改善箇所説明図

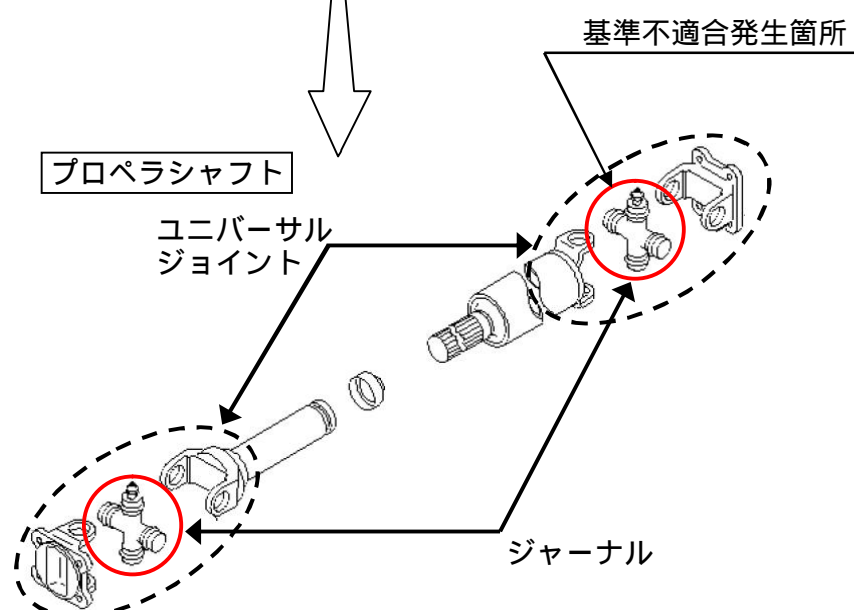
小型トラックのプロペラシャフトにおいて、ユニバーサルジョイントのジャーナルベアリングの製造工程で、ベアリングシールを傷付けたものがある。そのため、そのままの状態で使用を続けると、ベアリングからグリースが流出して潤滑不良となり、最悪の場合、ベアリングが焼付くおそれがある。

改善の内容：
全車両、プロペラシャフトを良品に交換する。

識別： 助手席左側ドア開口部のシリアルナンバープレート付近に、黄色シールを貼付する。
